MUNICIPALIDAD DISTRITAL DE NUEVO PROGRESO
TOCACHE SAN MARTIN

ACUERDO DE CONCEJO N° 031-2023-MDNP/CM

ASUNTO : ESTADO SITUACIONAL DE LA OBRA PIP: "CREACION DEL TERMINAL TERRESTREEN LA CIUDAD DE NUEVO PROGRESO DEL DISTRITO DE NUEVO PROGRESO - PROVINCIA DE TOCACHE - DEPARTAMENTO DE SAN MARTIN" CON CUI N° 2500173

INFORME N° 095 – 2023 – MDNP – GM – SGIDL/CLPV

- **OFICINA ADMINISTRATIVA**

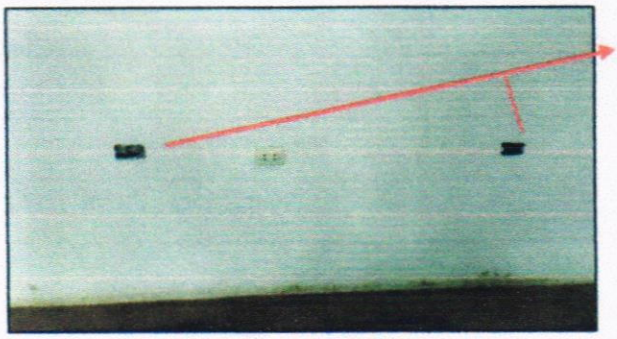
En la vista se evidencia aguas pluviales en la zona interior de la oficina por posibles causas de inexistencia de un drenaje pluvial.

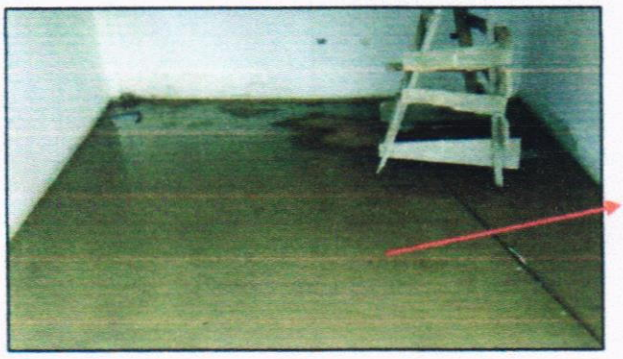
En la vista se evidencia falta de interruptores.

- **AGENCIA N° 01**

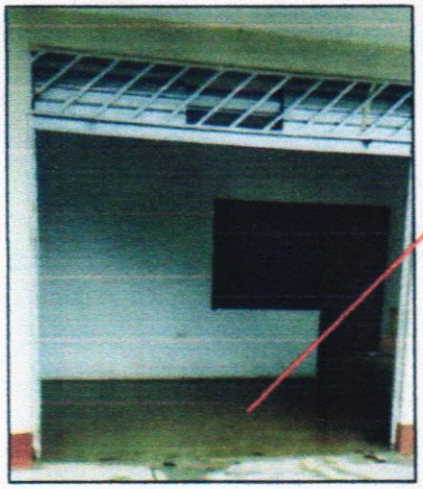
En la vista se evidencia aguas pluviales en la zona interior de la oficina por posibles causas de inexistencia de un drenaje pluvial. Y el color del piso no coincide con lo indicado en el presupuesto de obra.

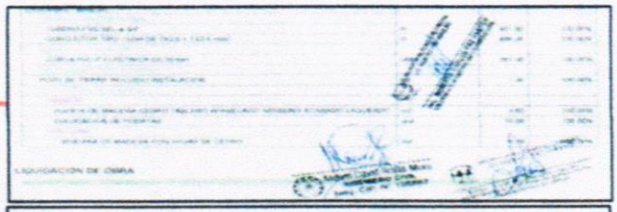
En la vista se evidencia que las puertas y ventanas de madera no se encuentran con acabados, según el expediente técnico (02.02.06.01.01 – Puertas de madera cedro tablero apanelado s/diseño acabado

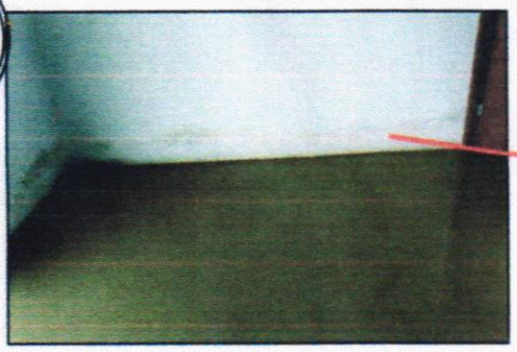
Humedecimiento den las paredes zona baja por causa de aguas pluviales.

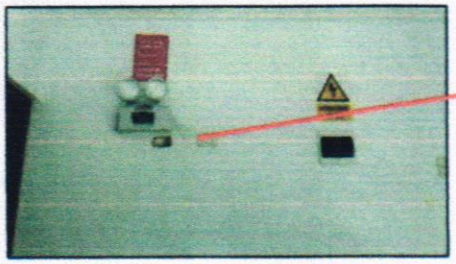
Falta de aparatos eléctricos.

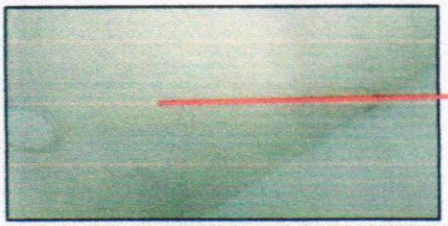
Mala instalación de la luminaria.

- **AGENCIA N° 02**

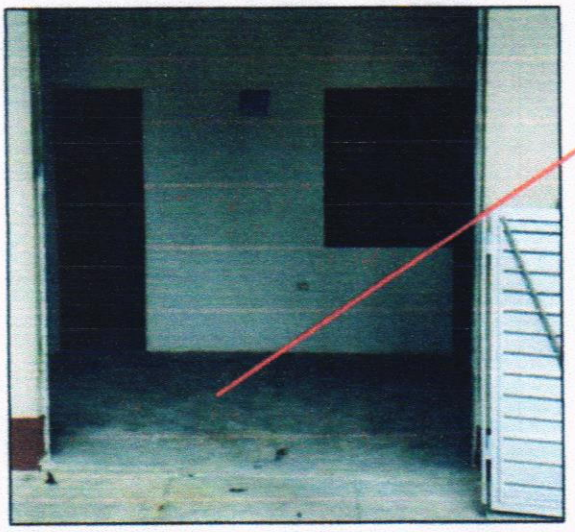
En la vista se evidencia que el color del piso no coincide con lo indicado en el presupuesto de obra.

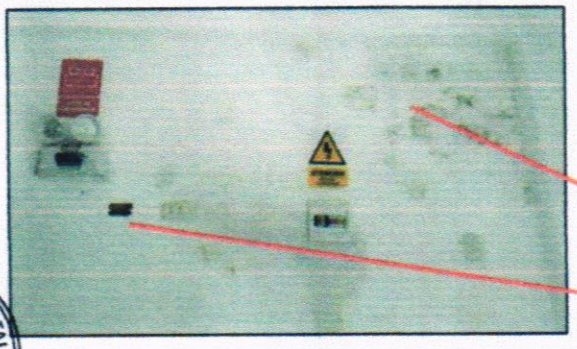
En la vista se evidencia humedecimiento de las paredes y falta de interruptores.

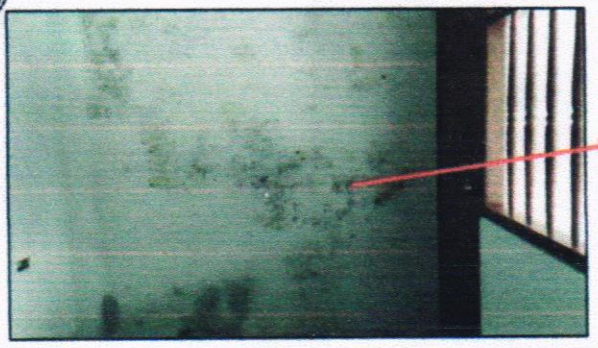
En la vista se evidencia humedecimiento de las paredes y falta de interruptores.

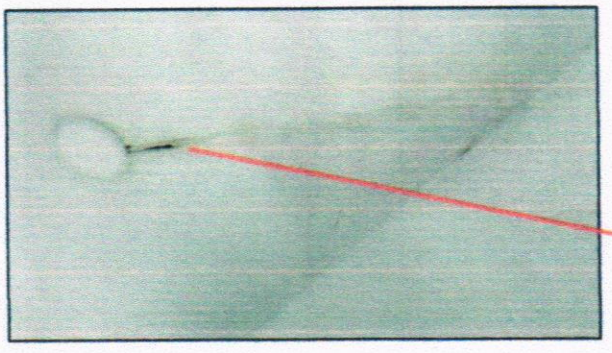
Mala instalación de la luminaria.

- **AGENCIA N° 03**

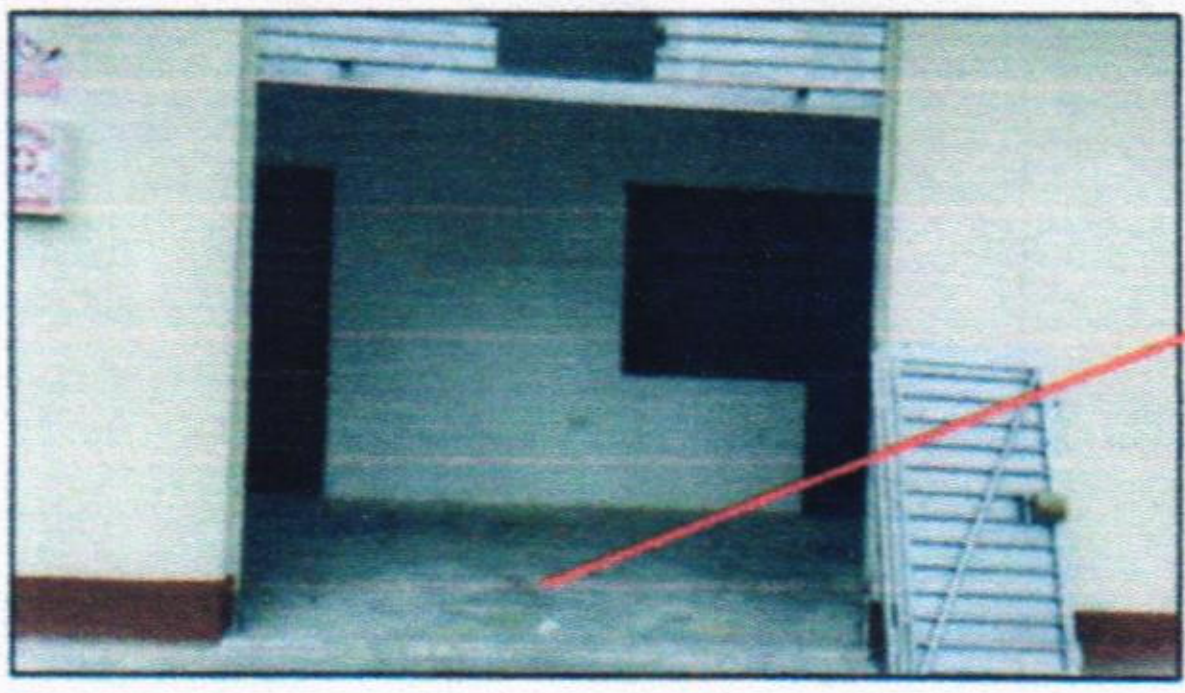
En la vista se evidencia que el color del piso no coincide con lo indicado en el presupuesto de obra.

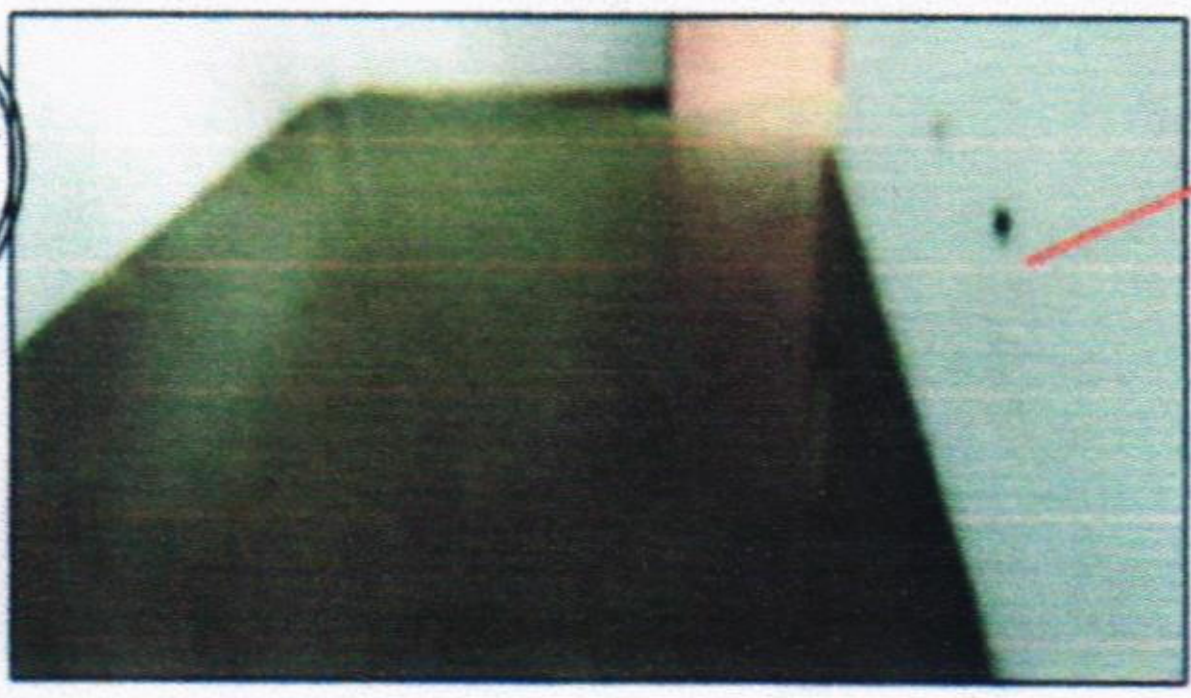
Falta de aparatos eléctricos.

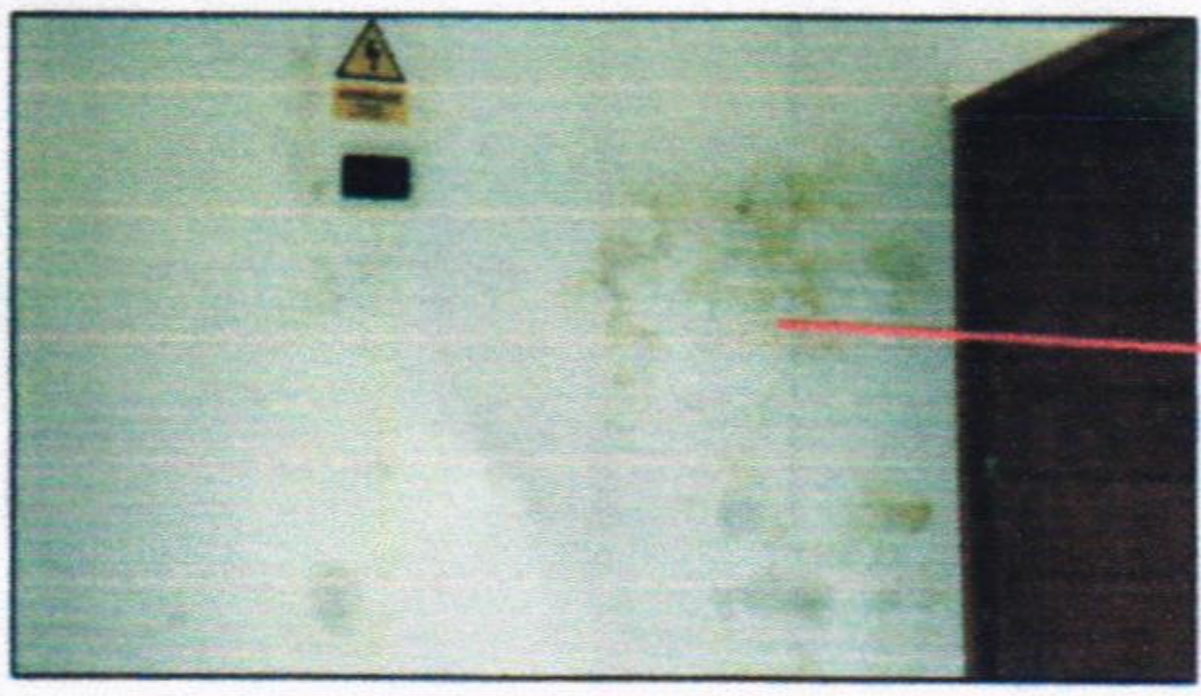
En la vista se evidencia humedecimiento de las paredes.

- **AGENCIA N° 04**

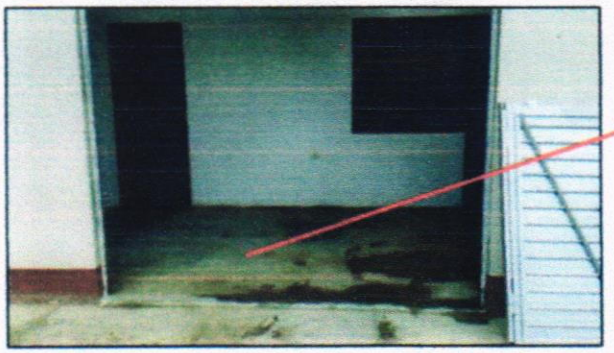
En la vista se evidencia que el color del piso no coincide con lo indicado en el presupuesto de obra.

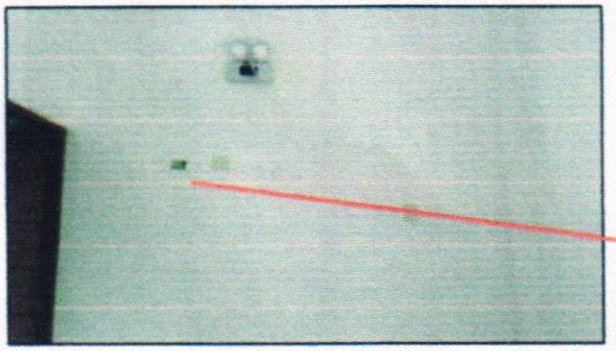
Falta de aparatos eléctricos.

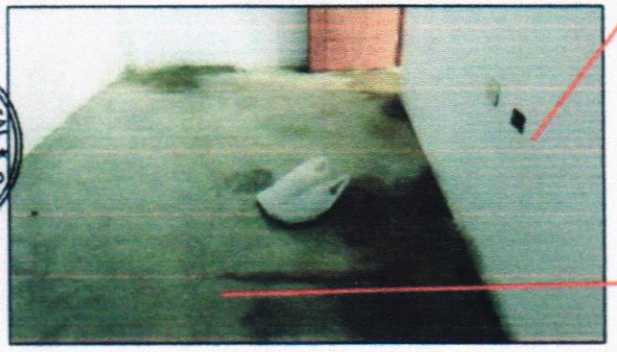
En la vista se evidencia que el color del piso no coincide con lo indicado en el presupuesto de obra. Y fisuras en el piso.

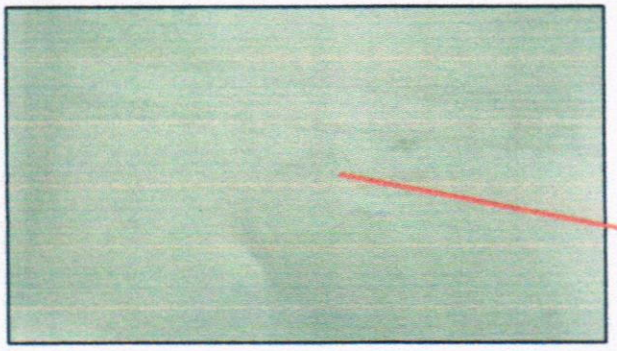
En la vista se evidencia humedecimiento de las paredes.

- **AGENCIA N° 05**

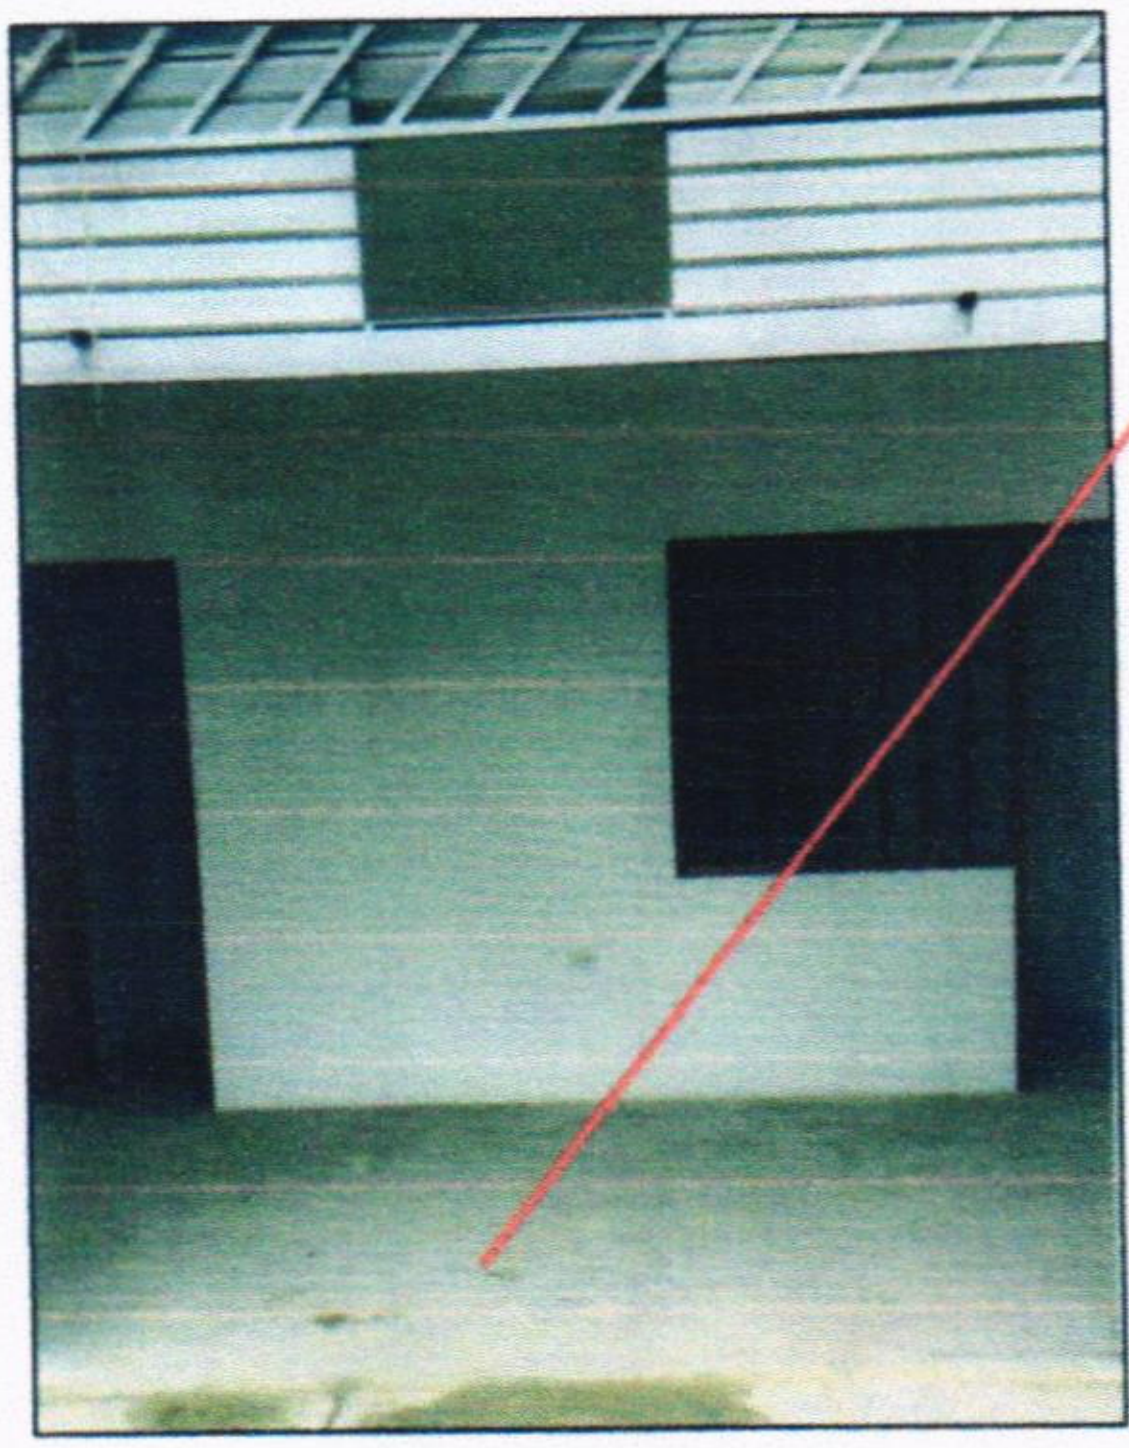
En la vista se evidencia que el color del piso no coincide con lo indicado en el presupuesto de obra.

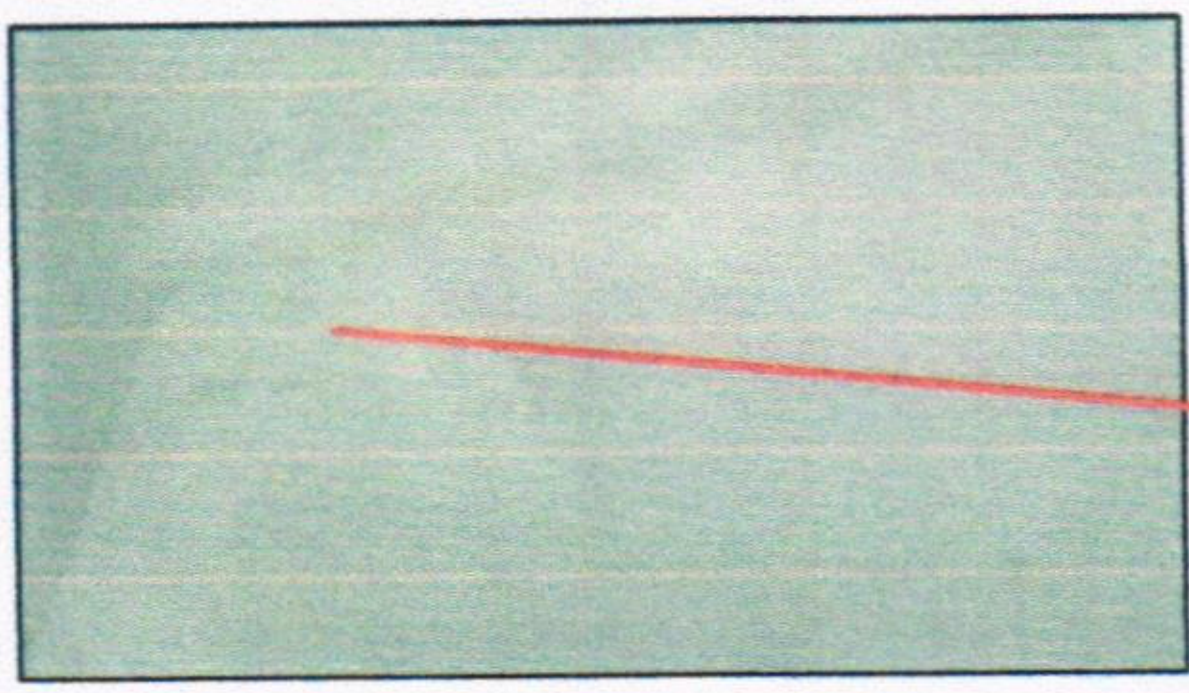
En la vista se evidencia humedecimiento de las paredes.

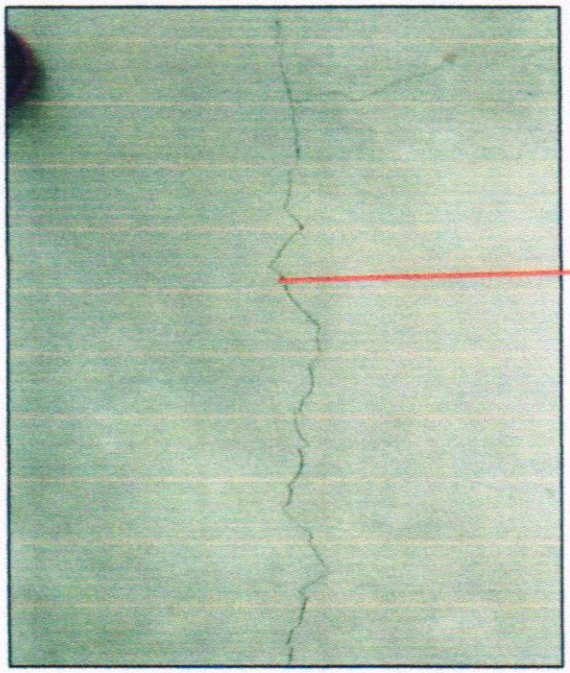
En la vista se evidencia que el color del piso no coincide con lo indicado en el presupuesto de obra. Y fisuras en el piso.

- **AGENCIA N° 06**

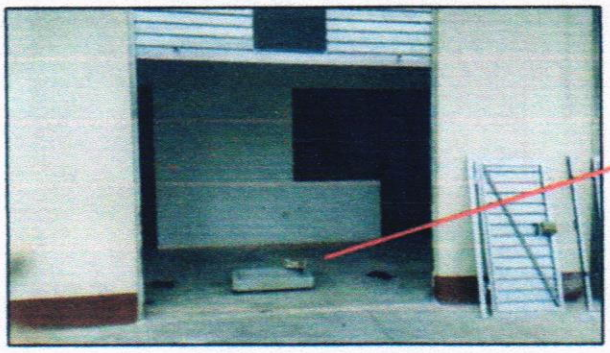
En la vista se evidencia que el color del piso no coincide con lo indicado en el presupuesto de obra.

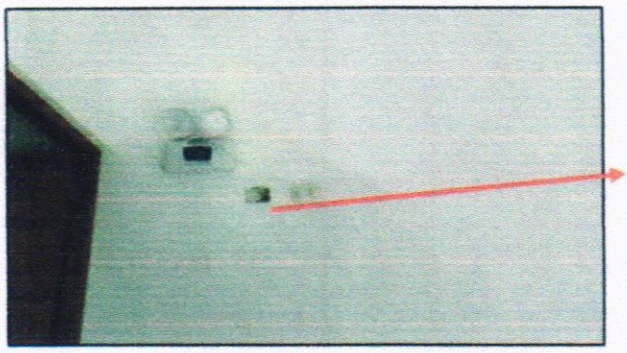
Falta de aparatos eléctricos.

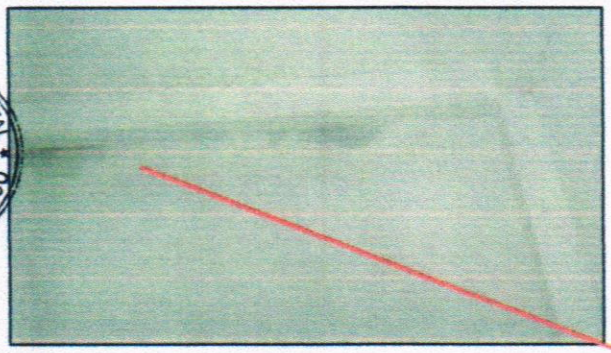
En la vista se evidencia humedecimiento de las paredes.

- **AGENCIA N° 07**

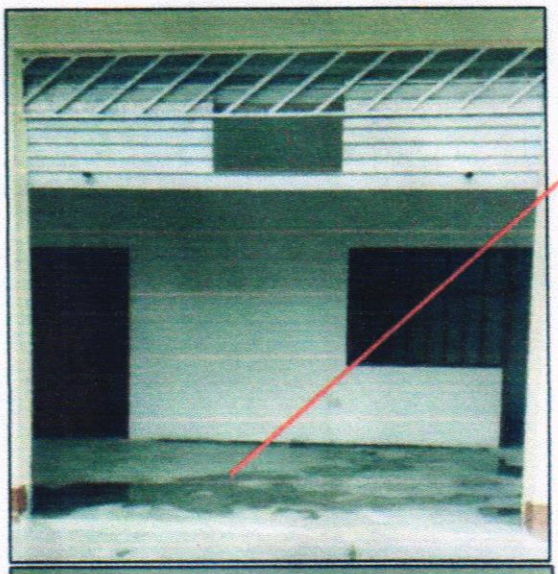
En la vista se evidencia que el color del piso no coincide con lo indicado en el presupuesto de obra.

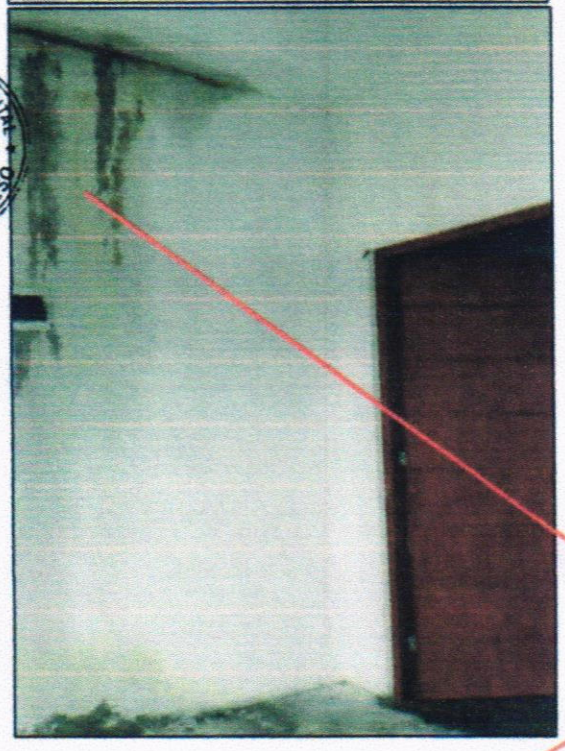
En la vista se evidencia humedecimiento y filtraciones de las paredes.

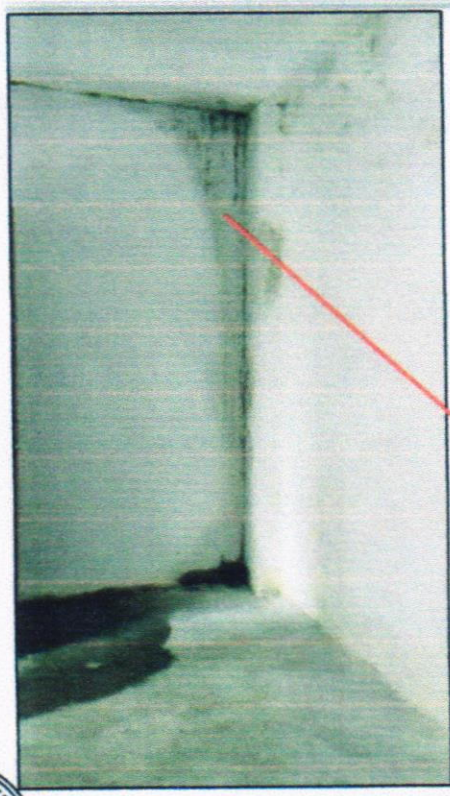
En la vista se evidencia humedecimiento y filtraciones en las paredes.

- **AGENCIA N° 08**

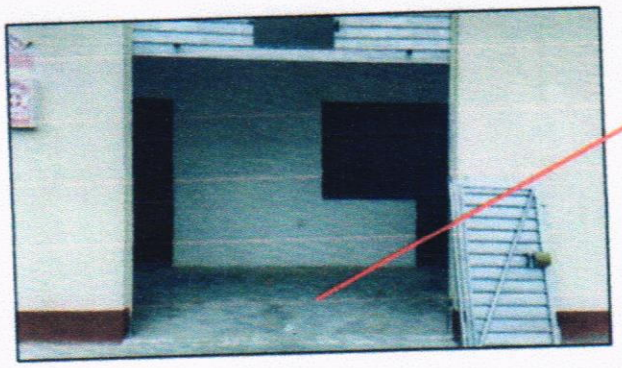
En la vista se evidencia que el color del piso no coincide con lo indicado en el presupuesto de obra.

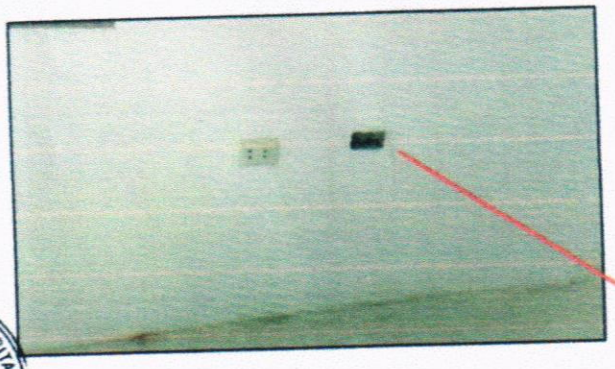
Falta de aparatos eléctricos.
